## ICB-680 RXローカル発振器の漏れ問題

### 対策

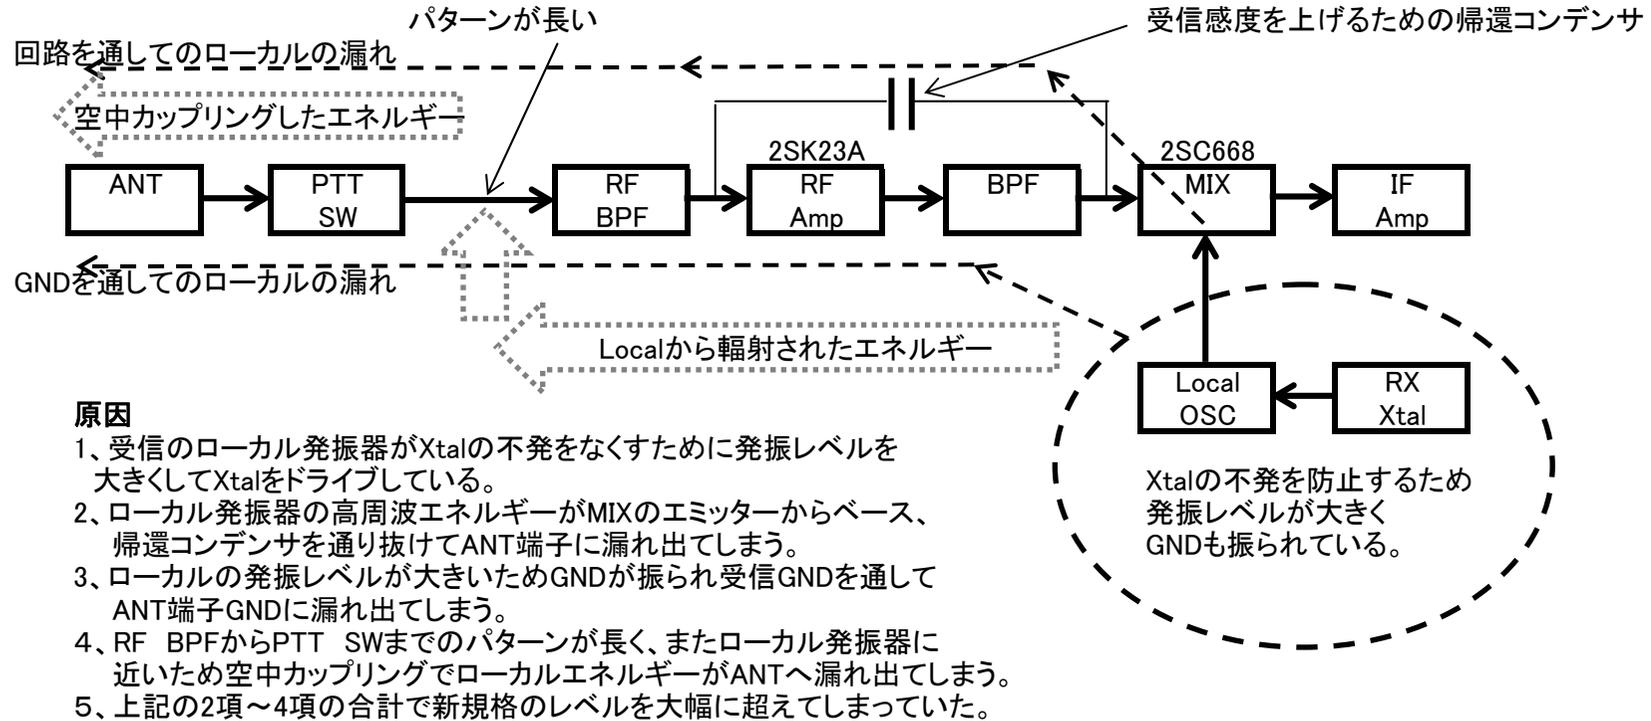
- 1、2項の対策としてLocal発信器からのMIXへの注入レベルを下げるためカップリングコンデンサーの値を小さくした。良い副作用としてLocal発信器のフロアーノイズのレベルも下がるために受信機のノージー感が少なくなる。
- 2、3項の対策としてLocal発信器GNDとMIX GNDを切り離してLocalのGNDを通った漏れ成分を削減した。
- 3、4項の対策としてRF BPFとPTT SWを接続している長いパターンをカットし代わりに同軸ケーブルで接続を行い周辺回路(Local発信器)からの飛び込んで来る漏れ成分を削減した。
